Vannledningstrasé i tilknytning til ny E-68 forbi Veien øvre
g.nr. 49/4, Ringerike k. Buskerud.

ANG. VÅRT OPPDRAG FOR RINGERIKE KOMMUNE "VA-ANLEGG HALLUMSDALEN"

RINGERIKE KOMMUNE
VA - ANLEGG HALLUMSDALEN
OVERSIKTSKART

"VA-ANLEGG HALLUMSDALEN", RINGERIKE KOMMUNE, BUSKERUD.

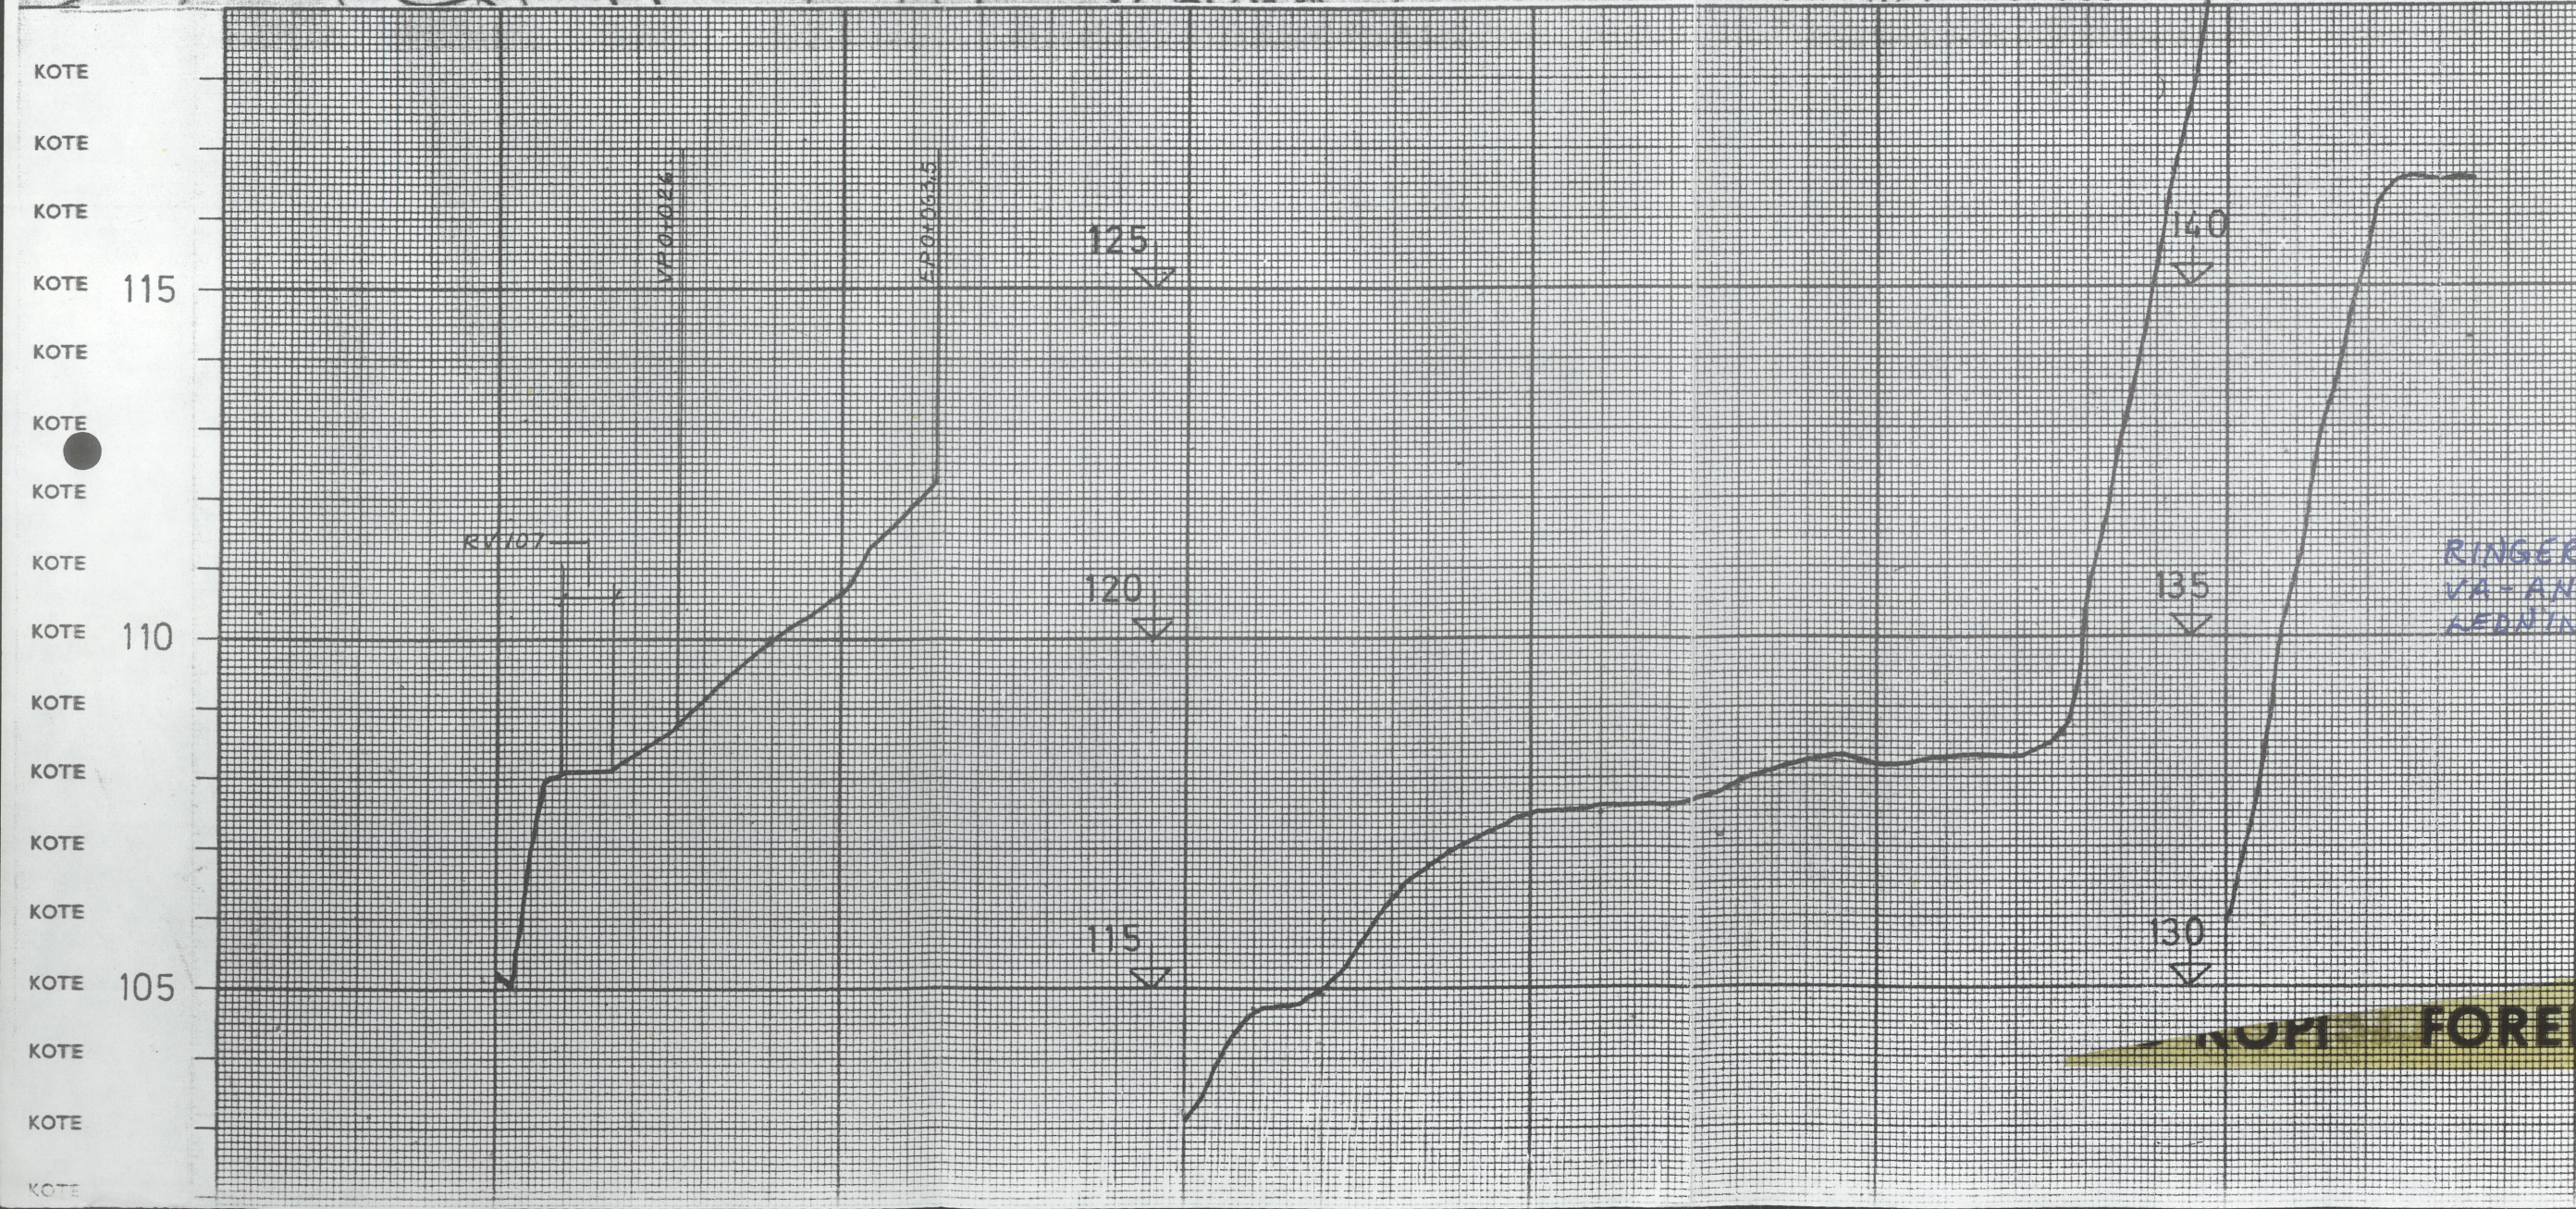
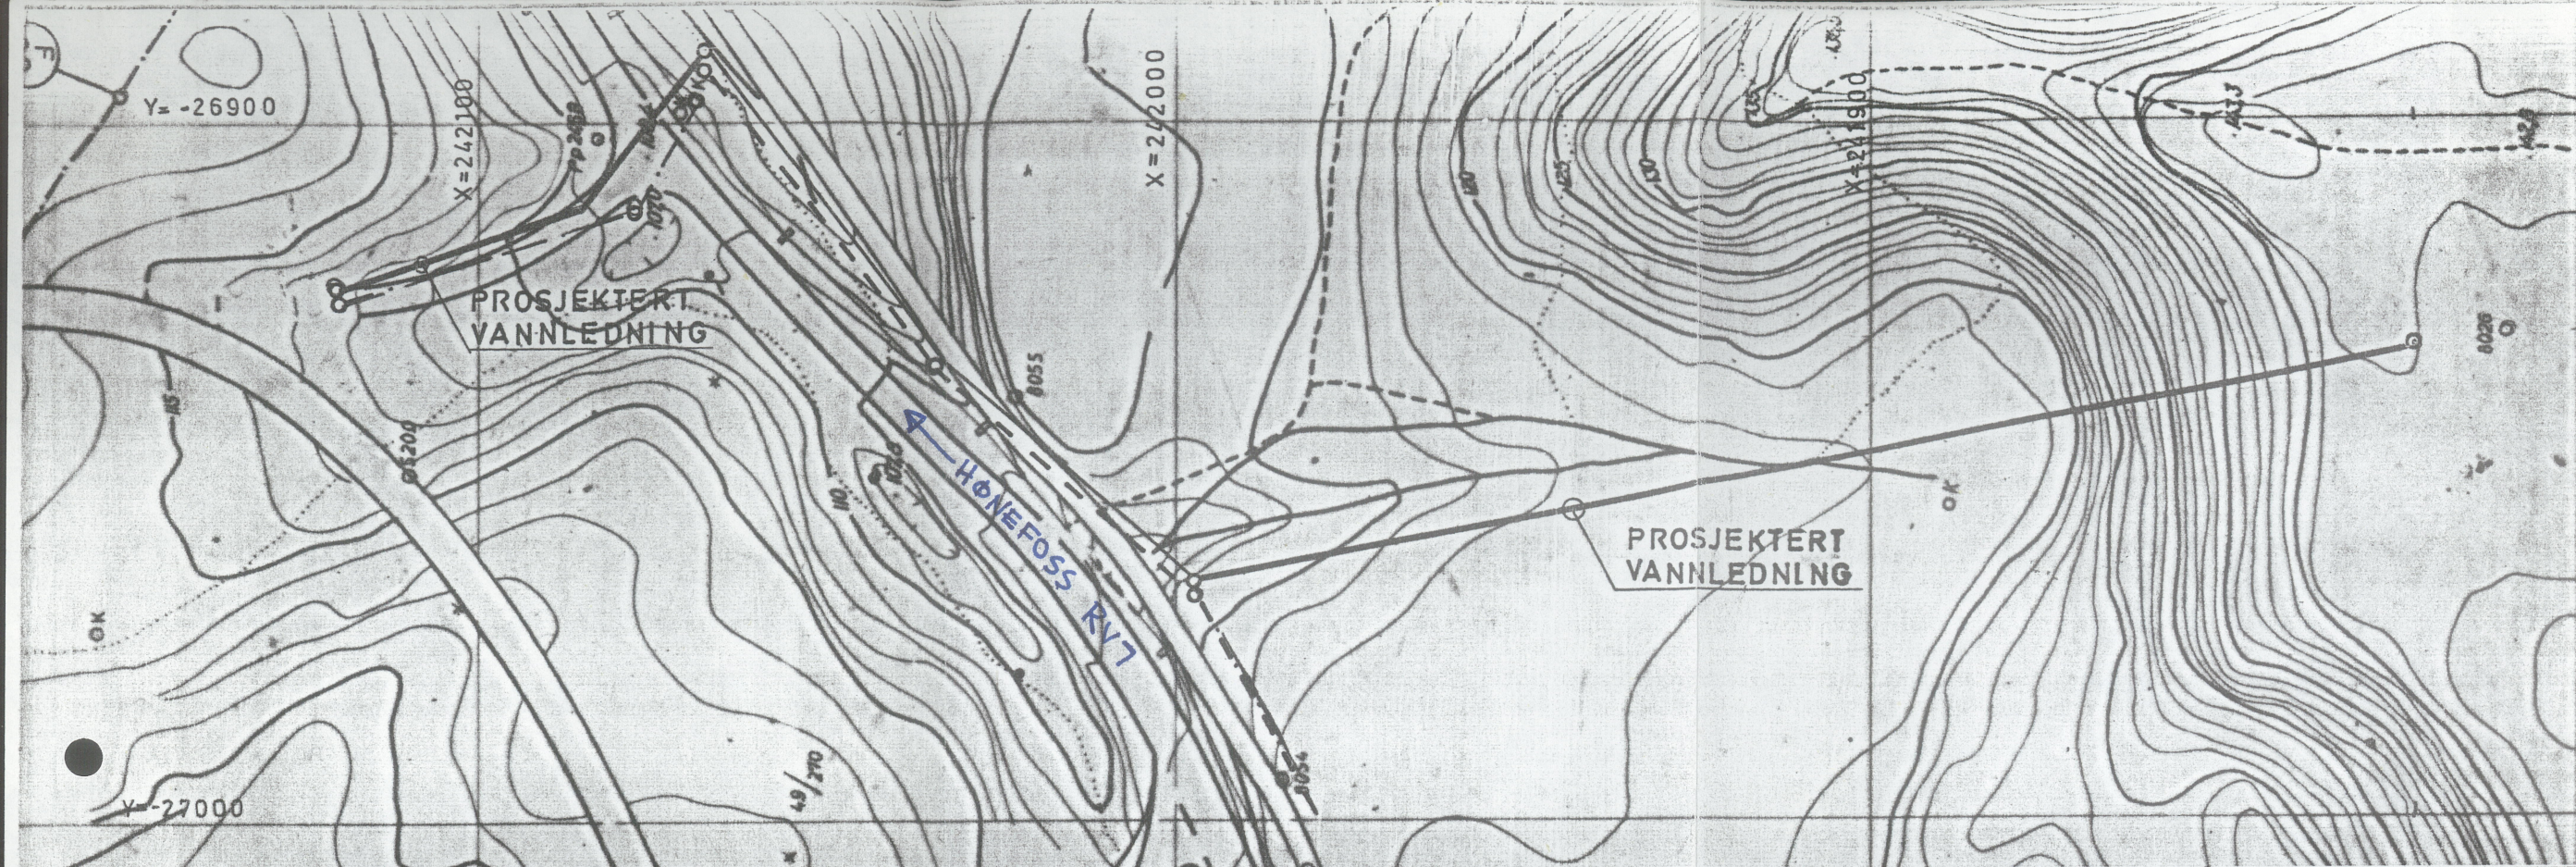
I forbindelse med bygging av ny E-68 har Oldsaksamlingen påbegynt en arkeologisk undersøkelse av en slik boplass for Statens veivesen i Buskerud. Deres forslag om endring av vannledningstrasé vil komme i berøring med deler av dette boplassområdet, som ikke blir berørt ved veibyggingen. Dette gjelder den siste delen av ledningstraséen A-B mellom følgende koordinater: $x=242194,6$ $y=27617$ og $x=242176,7$ $y=27543,7$. Selv om ledningstraséen her er lagt nært inntil eksisterende veifylling, er det klart at den vil berøre kulturminner under flatmark. Primært ønsker vi en justering av traséen slik det er inntegnet med rødt på vedlagte kartutsnitt; sekundært at traséen blir lagt slik De har foreslått. Vi vil i den sammenheng gjøre Dem oppmerksom på at i henhold til lov om kulturminner påhviler utgiftene ved slike arkeologiske undersøkelser tiltakshaver.

I tillegg til de undersøkelser som eventuelt må foretas i forbindelse med ledningstrasé A-B, ønsker vi å være til stede når gravningen mellom VP 0+696,3 og VP 0+770,8 blir gjennomført. Vi kjenner foreløpig ikke til kulturminner i dette området. Dersom slike skulle komme frem i forbindelse med gravningen her eller andre steder i traseen, vil disse måtte undersøkes.
